*Testo coordinato del*

*DM 15 settembre 2005*

*Approvazione della regola tecnica di prevenzione incendi per i vani degli impianti di sollevamento ubicati nelle attività soggette ai controlli di prevenzione incendi.*

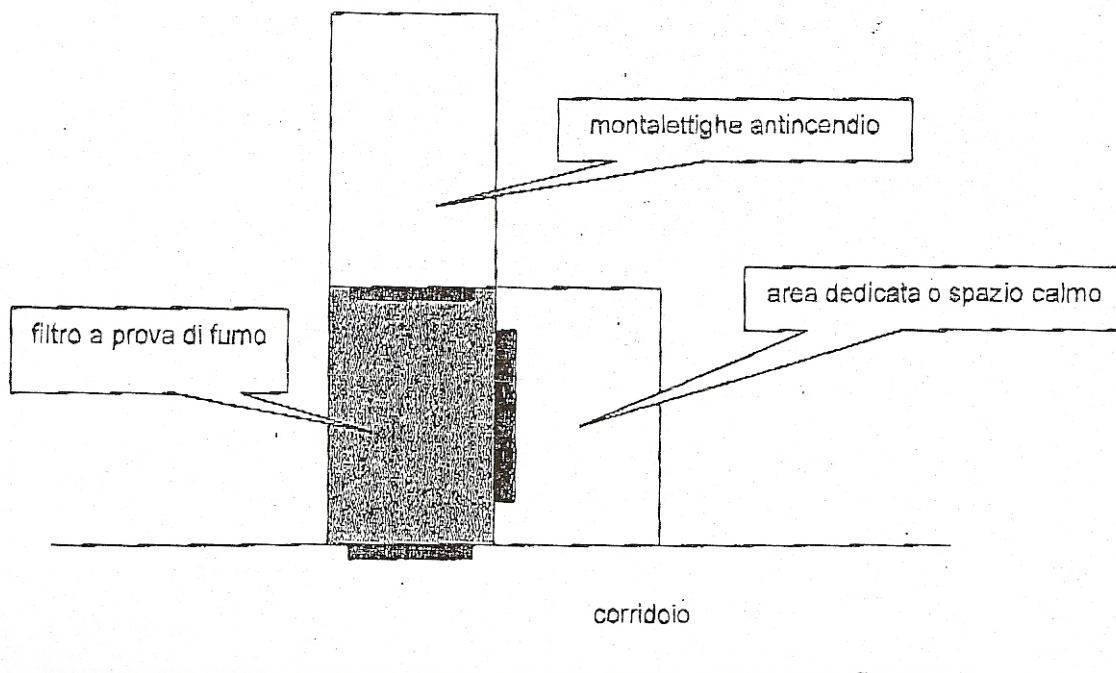
In particolare, il punto 7 stabilisce che *“Il vano di corsa, per un ascensore antincendio, deve rispondere alle caratteristiche indicate al punto 3.3.ed alle seguenti ulteriori misure ...”* mentre il punto 3.3 prevede che *“Si considera vano a prova di fumo un vano di corsa per il quale sono soddisfatti i seguenti requisiti: le pareti del vano di corsa devono essere separate dal resto dell’edificio a tutti i piani e su tutte le aperture, ivi comprese le porte di piano, di soccorso e di ispezione sul vano di corsa, mediante filtro a prova di fumo...”*

È indubbio, pertanto, che il vano dell’ascensore o del montalettighe antincendio debba essere un vano a prova di fumo e, come tale, deve essere dotato di filtro a prova di fumo in corrispondenza dello sbarco ad ogni piano. Tale soluzione è stata peraltro confermata anche da codesto Ministero con la nota n. P485/4135 del 18 maggio 2006 a seguito di un quesito formulato da questo Comando, in merito alla circostanza che la normativa preveda per il vano a prova di fumo, erroneamente, la realizzazione del filtro a prova di fumo addirittura in corrispondenza di tutte e quattro le pareti del vano corsa e che, in quell’occasione, la realizzazione del filtro a prova di fumo solo in corrispondenza dello sbarco ai piani è stata ritenuta, da codesto Ministero, sufficiente al raggiungimento degli obiettivi di sicurezza.

Si rappresenta di seguito la soluzione adottata dal Comando, che risponde pienamente a tutti i requisiti richiesti dalla normativa, sia del punto 3.3 che del punto 7, e sulla quale sono state basate, anche a seguito del quesito prima citato, le approvazioni dei progetti di ospedali e di case di riposo degli ultimi anni.

### **Caratteristiche del vano ascensore/montalettighe antincendio**

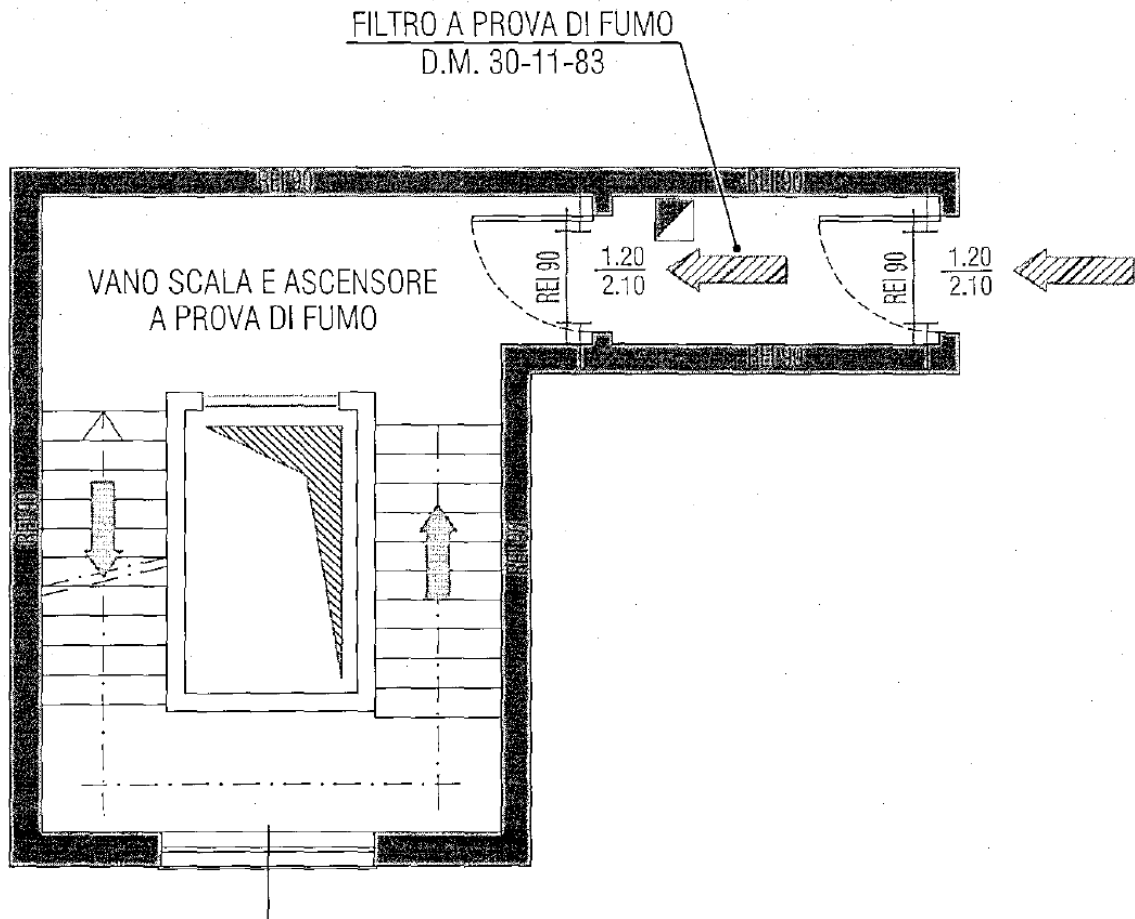
Tenendo presente i chiarimenti forniti dal Ministero con nota prot. P157 del 05/02/2008 si conferma che nel caso del vano ascensore/montalettighe antincendio il filtro a prova di fumo può essere lo stesso a servizio del vano scala e che l'area dedicata avente superficie minima di 5 mq deve trovarsi allo sbarco dell'ascensore/montalettighe antincendio. In tal senso appare corretta la rappresentazione riportata nell'allegato 2 ("esempio di interpretazione 1").

# Esempio interpretazione 1

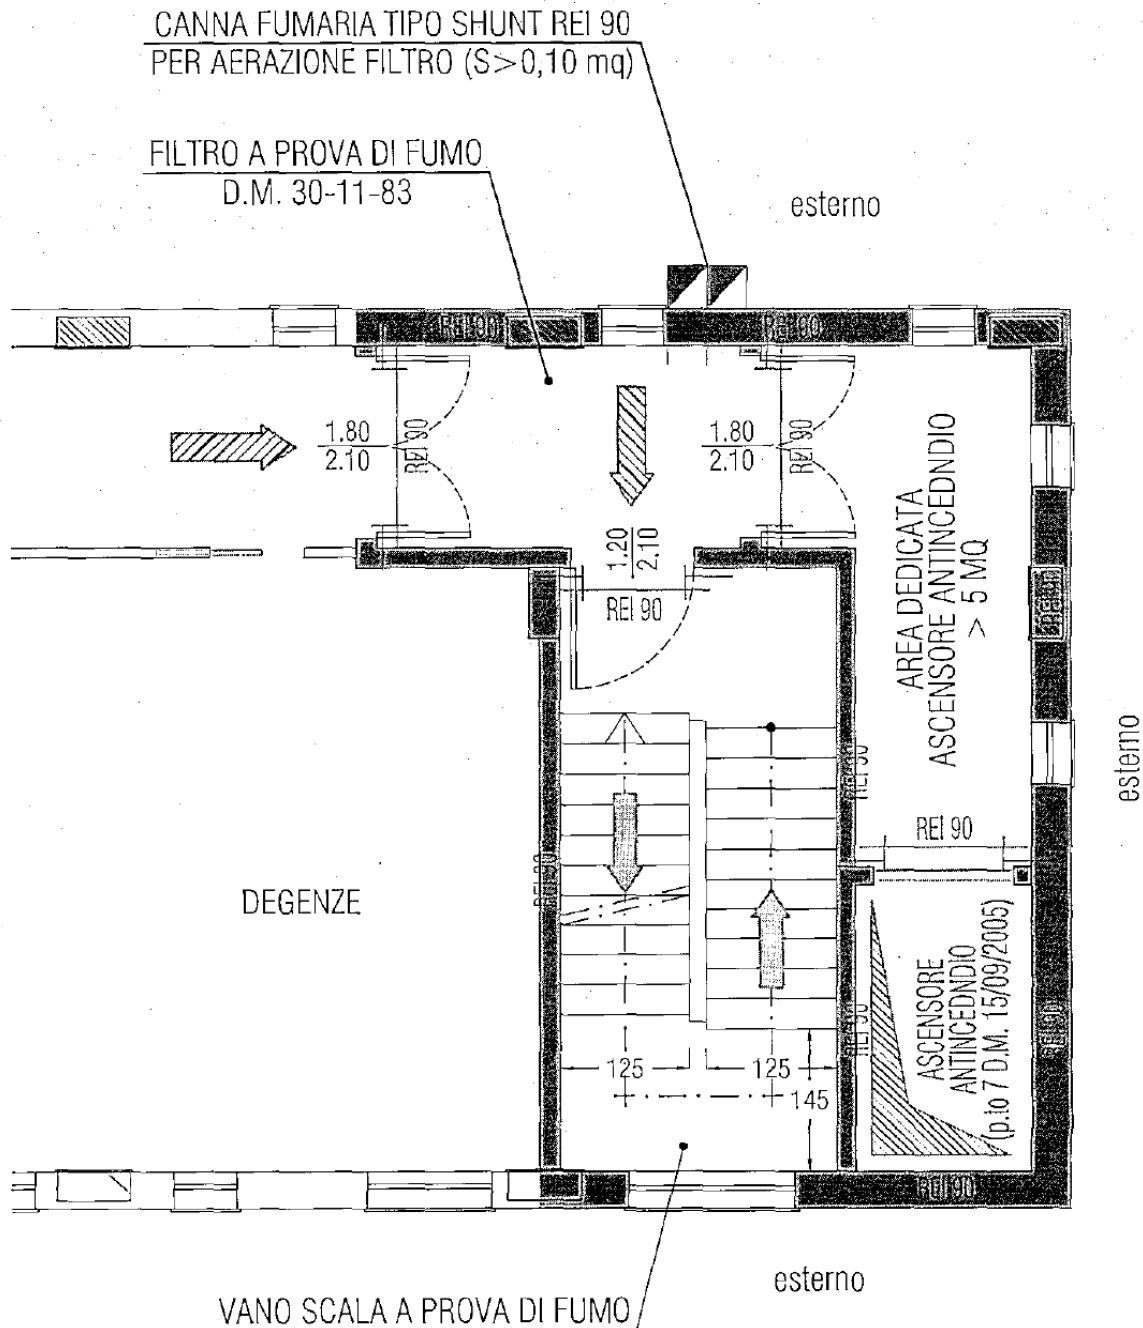
Buongiorno, sono un professionista antincendio e sto partecipando alla progettazione di diverse Residenze Sanitarie Assistite in diverse province Lombarde, ricadenti nelle attività di cui al p.to 68 del D.P.R. n° 151 del 01-08-201<sup>2</sup>. Dai diversi Comandi Provinciali VV.F., riceviamo diverse interpretazioni e discordanti fra di loro in merito alla realizzazione di impianti montalettighe utilizzabili in caso di incendio (p.to 3.6.1 del D.M. 18-09-2002 e p.to 7 del D.M. 15-09-2005). Con la presente pongo per tanto il seguente quesito: Il punto 3.3 del DM 15/09/2005 prevede che " .... È consentito che il filtro a prova di fumo sia unico per l'accesso sia alle scale che all'impianto di sollevamento, fatta eccezione per gli impianti di cui ai successivi punti 7 e 8" Intendo che, ad eccezione dei punti 7 e 8, il filtro a prova di fumo possa essere unico per vano scala e monta lettighe e che il monta lettighe possa essere interno al vano scala così come da esempio grafico allegato (All.1); La lettera circolare del 05/02/2008 prot. n° P 157/4135 sott. 9 prevede che "... per i vani corsa per "ascensore antincendio" (punto 7 del DM 15/09/2005) deve essere previsto un filtro a prova di fumo dal quale sia possibile ACCEDERE O AL VANO SCALA, che costituisce un compartimento a se stante, O AL DISIMPEGNO AVENTE SUPERFICIE MINIMA IN PIANTA DI 5 MQ sul quale deve avvenire lo sbarco dell'ascensore e che può assolvere la funzione di spazio calmo. ove richiesto. Nel caso, invece. di vano corsa per "ascensore di soccorso" (punto 8 del DM 15/09/2005), si ritiene necessario che il filtro a prova di fumo mediante il quale si ha accesso alla scala sia indipendente da quello che conduce all'area dedicata su cui avviene lo sbarco dell'impianto di sollevamento ...." Le indicazioni della circolare prevedono che in caso di montalettighe (p.to 7) il vano scala e l'area dedicata (5 mq) possono accedere dallo stesso filtro a prova di fumo, e che solamente in caso di ascensore di soccorso vano scala e l'area dedicata (5 mq) debbano essere serviti da due distinti filtri a prova di fumo. In allegato trasmetto tre esempi grafici: - All. 1 con comunicazione p.to 3.3 DM 15/09/2005 - All. 2 interpretazione fatta da alcuni comandi; - All 3 interpretazione fatta da altro comando; Viste le diverse interpretazioni chiedo un Vostro parere autentico. In attesa di positivo cenno di risposta colgo l'occasione per porgere distinti e cordiali saluti. XXXX YYYY.
